Si trasmette osservazione in merito alla "Messa in produzione del Pozzo Pergola 1 - realizzazione dell'Area Innesto 3 e posa delle condotte interrate di collegamento", proponente ENI, ID\_VIP 9449.

**Modulo per la presentazione delle osservazioni per i piani/programmi/progetti sottoposti a procedimenti di valutazione ambientale di competenza statale**

ID:Messa in produzione del Pozzo Pergola 1, realizzazione dell'Area Innesto 3 e posa delle condotte interrate di collegamento

ID Codice procedura (ID\_VIP/ID\_MATTM): 9449

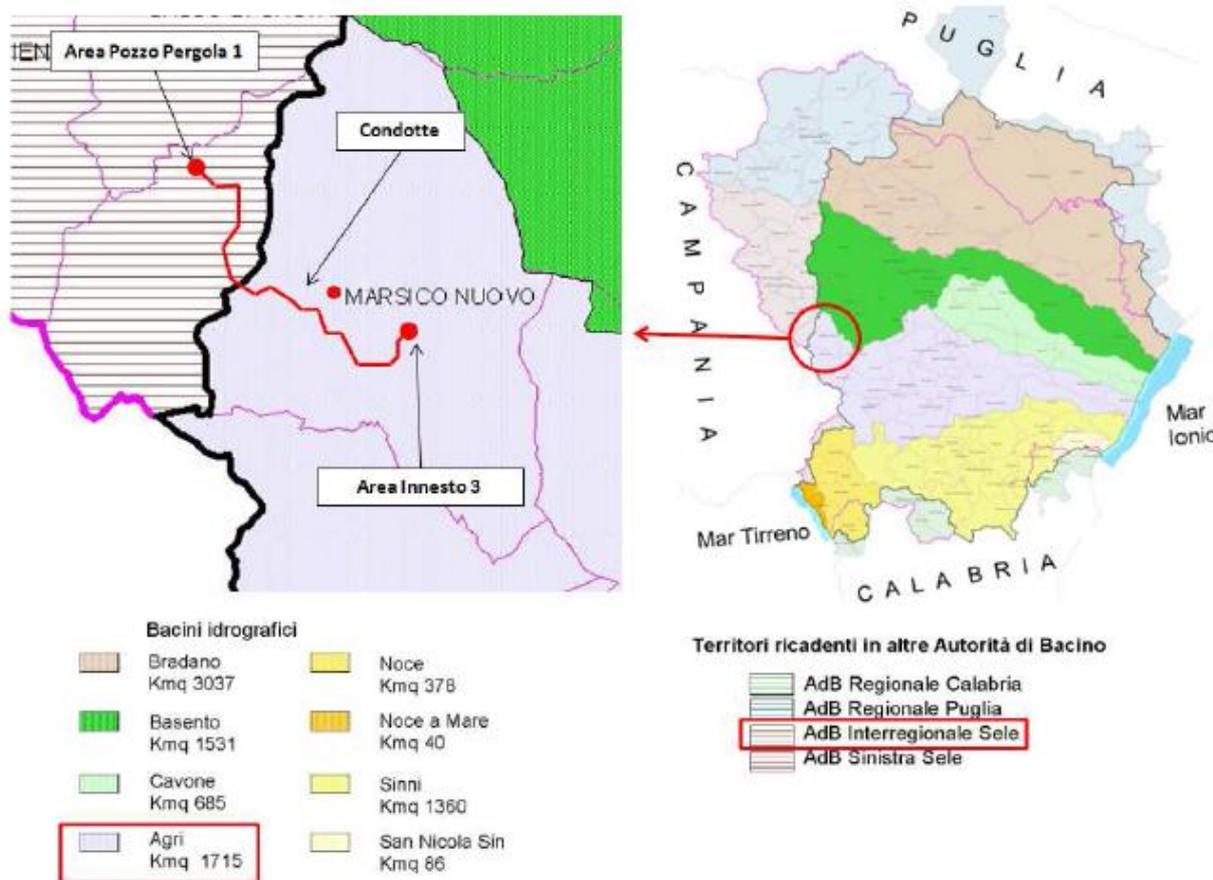
L'ENI, mediante società terza, ha identificato 7 stazioni di monitoraggio, 3 sul bacino del Sele e 4 sull'Agri. Leggendo i risultati delle analisi, si deve ritenere che **queste acque sono di livello medio-alto rispetto alle classifiche nazionali**. La valutazione dell'IFF è *variabile tra ottimo (Classe I) e buono-mediocre (Classe II-III) per le stazioni AGR4, AGR5, PER1 e PER2*, mentre, per le restanti stazioni (*PER3, SEL1, VER1*), la qualità risulta essere *mediocre - scadente (Classe III e Classe III-IV)*.

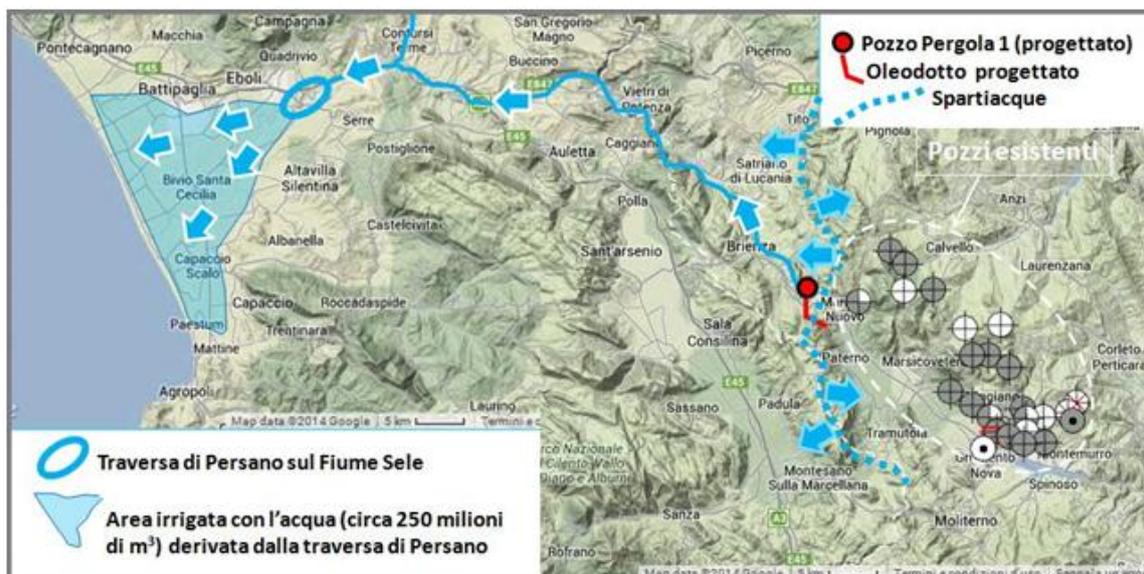
Il tracciato dell'oleodotto Pergola 1, ubicato nei bacini idrografici del Fiume Sele e del Fiume Agri, **attraversa le aree di ricarica delle idrostrutture Sistema Santino e Sistema Occhio, che alimentano importanti sorgenti dell'area (Fig. 6).** E' noto che **le aree di ricarica degli acquiferi sono molto vulnerabili all'inquinamento**, poiché caratterizzate da terreni permeabili che si lasciano attraversare non solo dalle piogge e dalle acque dello scioglimento delle nevi, ma anche da eventuali fluidi inquinanti che poi vengono veicolati nelle falde acquifere. Un eventuale inquinamento causerebbe danni ingenti alla preziosa risorsa acqua, in considerazione della perdita della risorsa, dei costi delle bonifiche delle falde acquifere, dei lunghi tempi di intervento e dei risultati non certi. Non a caso **le aree di ricarica degli acquiferi rientrano nelle aree da perimetrare e tutelare nell'ambito del Decreto Legislativo 152/2006 che all'art. 94 disciplina l'individuazione e la definizione delle Aree di Salvaguardia delle Acque destinate al consumo umano**, delegando le Regioni alla definizione delle direttive e delle linee guida per la perimetrazione delle stesse.

Fig. 15 - Carta delle frane nell'area di Marsico Nuovo con il tracciato dell'oleodotto Pergola 1.

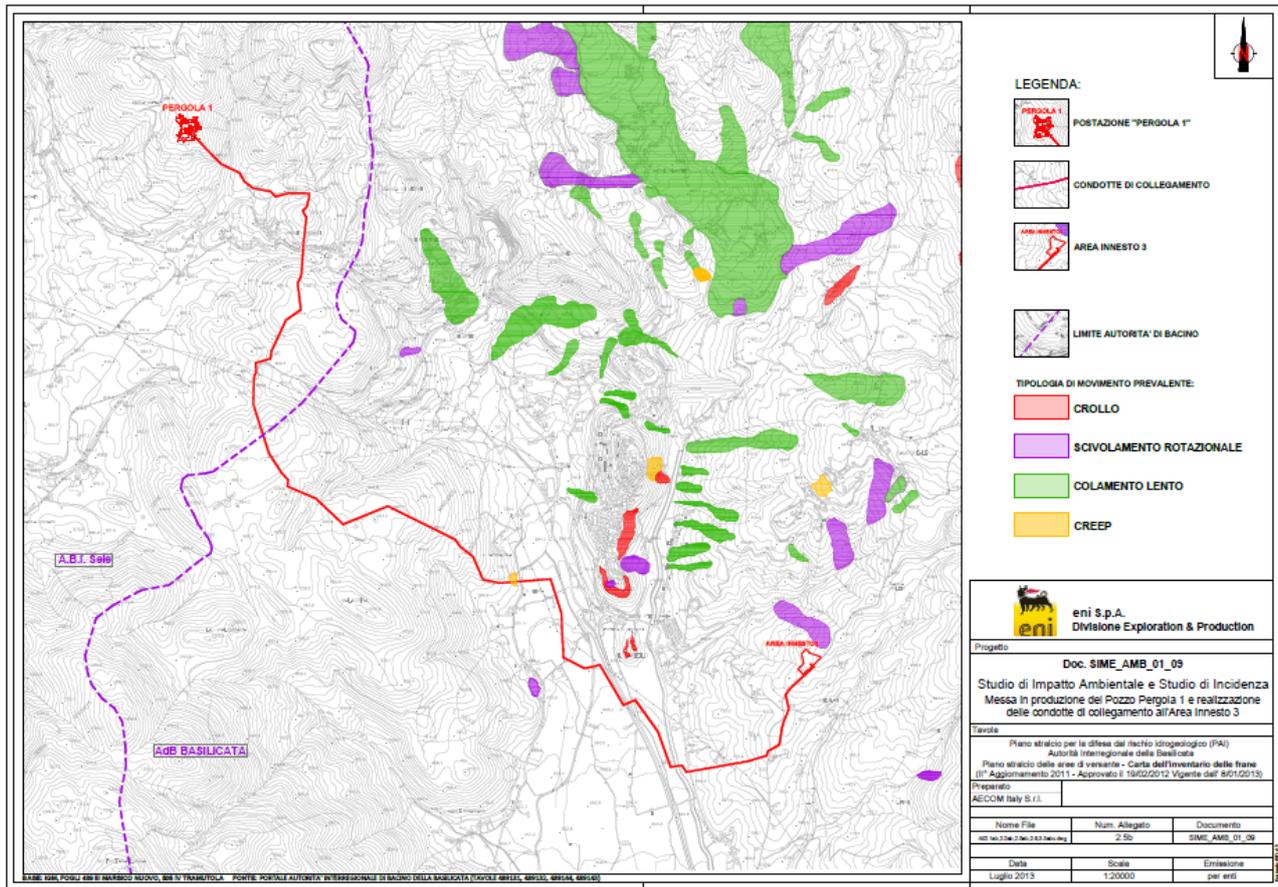
Il tracciato dell'oleodotto Pergola 1 attraversa per un breve tratto una zona a rischio di frana moderato (R1), caratterizzata da un colamento superficiale lento del terreno (*creep*). A circa 160 m a Nord-Est e a circa 220 m a Sud-Ovest del tracciato sono presenti, rispettivamente, una zona a rischio molto elevato (R4) caratterizzata da crollo e una zona a rischio medio (R2) caratterizzata da una frana a scivolamento traslazionale. A circa 50 m di distanza in direzione Nord-Est è presente una zona a rischio elevato (R3) caratterizzata da una frana a scivolamento rotazionale (Fig. 15).

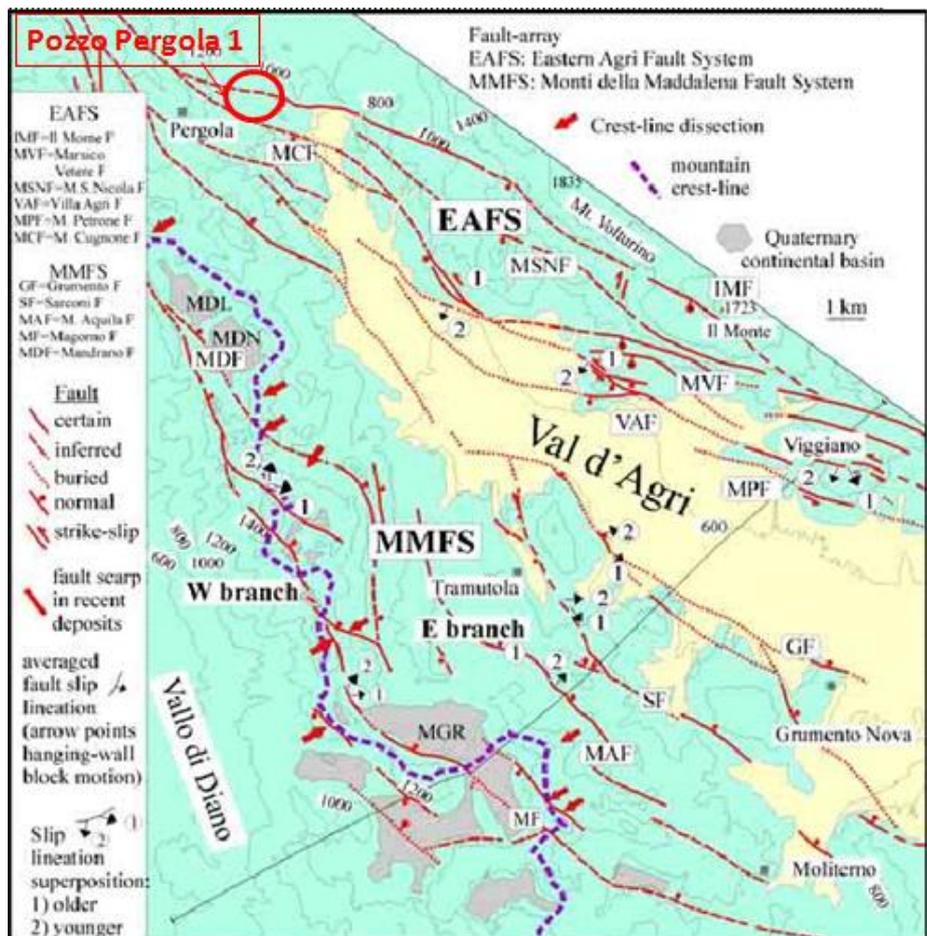
**Fig. 19 -** *Schema tettonico di dettaglio dell'Alta Valle del Melandro e dell'Alta Val d'Agri con l'ubicazione del Pozzo Pergola 1. Nell'area interessata dall'impianto Pergola 1 sono presenti una serie di faglie da considerare collegate con quelle sismogenetiche crostali e quindi destinate a riattivazioni in occasione di eventuali sismi simili a quello del 1857. A tale pericolosa situazione non viene fatto alcun riferimento nello studio VIA.*

Fig. 20 - La mappa geologica mostra le faglie attraversate dal tracciato dell'oleodotto Pergola 1.

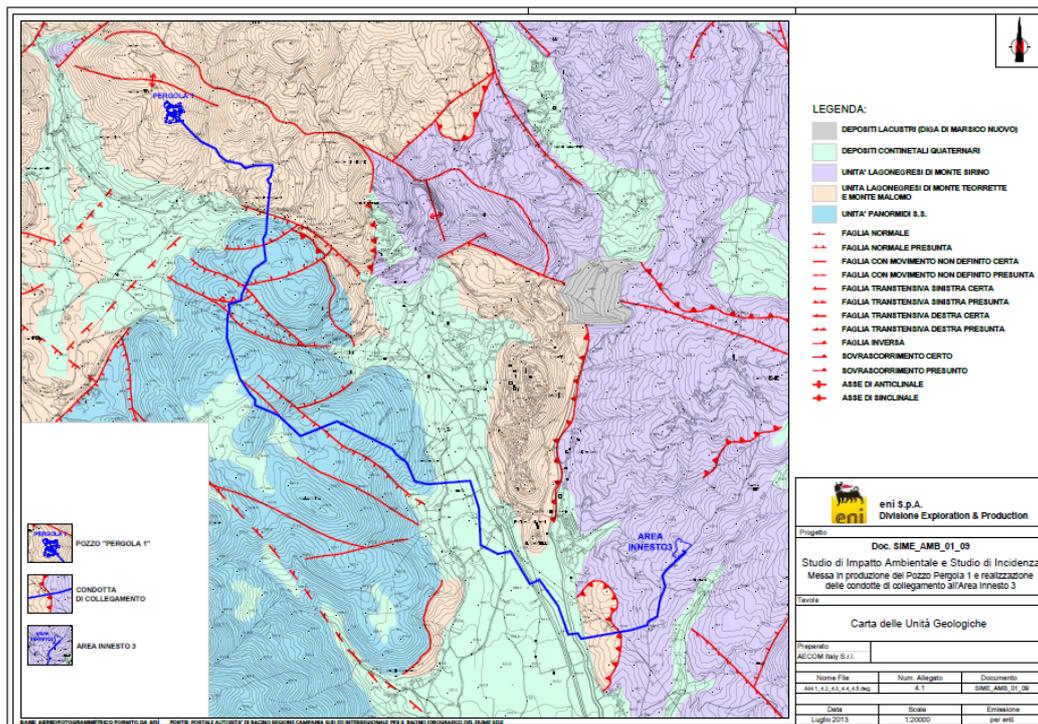
L’oleodotto dell’impianto Pergola 1 **attraversa almeno 8 faglie**.

Queste faglie sono caratterizzate da uno spostamento verticale/obliquo e hanno avuto attività recente, cioè hanno dislocato terreni che includono un paleosuolo datato a 21.000 anni fa (Giano *et al.*, 2000), e addirittura anche depositi più recenti (Moro *et al.*, 2007). Burrato e Valensise (2007) hanno inoltre documentato che **il terremoto della Val d'Agri del 1857 sarebbe stato generato dall'attivazione di due faglie, di cui una è proprio la Melandro-Pergola.**

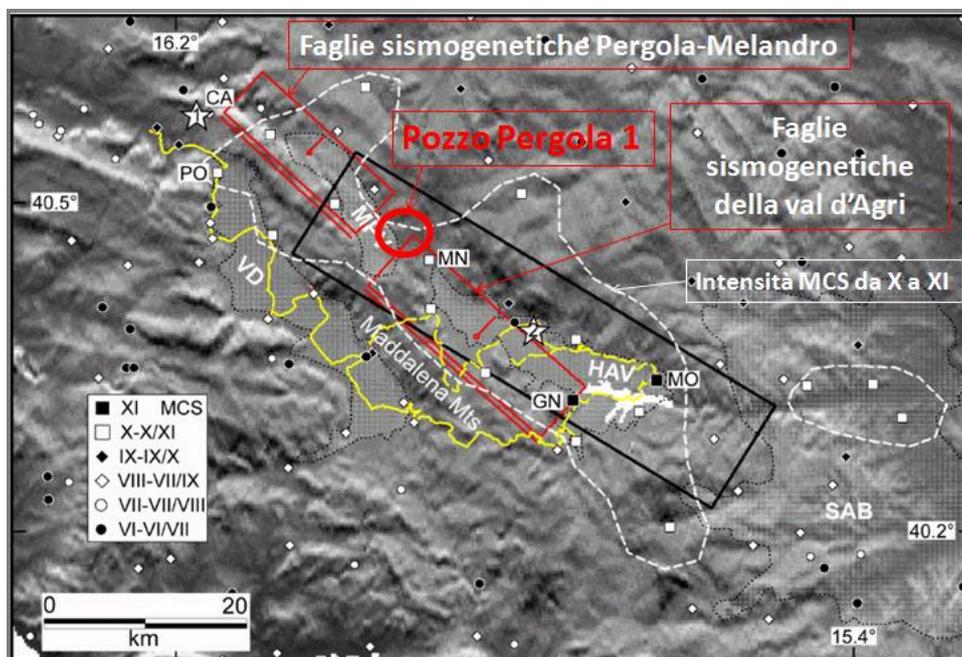
**Fig. 22 - Ricostruzione delle intensità macrosismiche (scala MCS) dell'evento del 1857. E' evidente l'ubicazione del Pozzo Pergola 1 nella zona di confine tra le faglie sismogenetiche presenti nel substrato della Valle del Melandro e quelle dell'Alta Val d'Agri. L'area del Pozzo Pergola 1 e dell'oleodotto ricade nella zona di massima intensità MCS dal X all'XI grado. A tale pericolosa situazione non viene fatto alcun riferimento nello studio VIA.**

**Fig. 23 - La linea blu individua la fascia di territorio a cavallo delle faglie sismogenetiche della Valle del Melandro e dell'Alta Val d'Agri, che durante l'evento del 1857 fu interessata da spostamenti verticali lungo i contatti tra rocce diverse.**

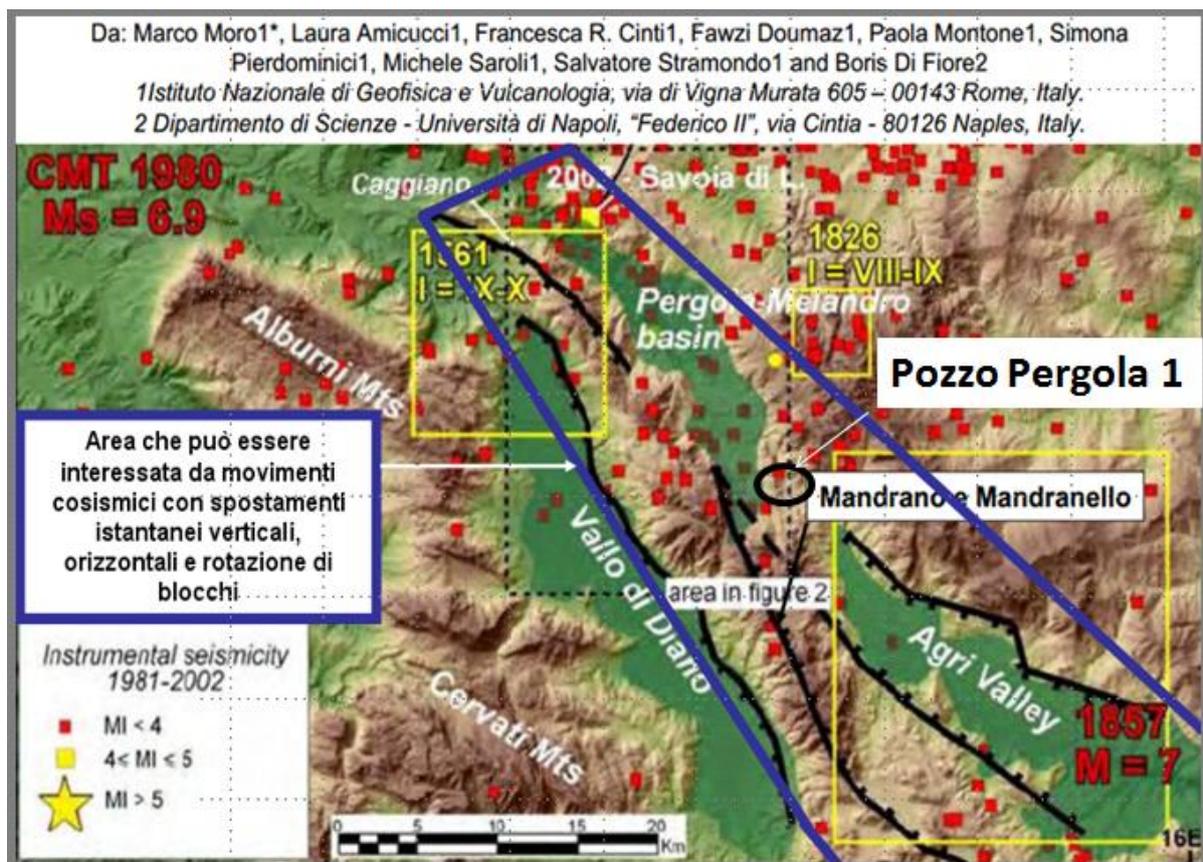
La rotazione di blocchi o lo spostamento verticale ed orizzontale tra blocchi contigui, come verificato in aree colpite da violenti sismi recenti, interessano tutta l'area epicentrale **ed è fortemente prevedibile che possano interessare l'area dove sono ubicati gli impianti e le tubazioni previsti dal progetto del Pozzo Pergola 1 e determinare seri inconvenienti alle tubazioni infisse nel sottosuolo.**
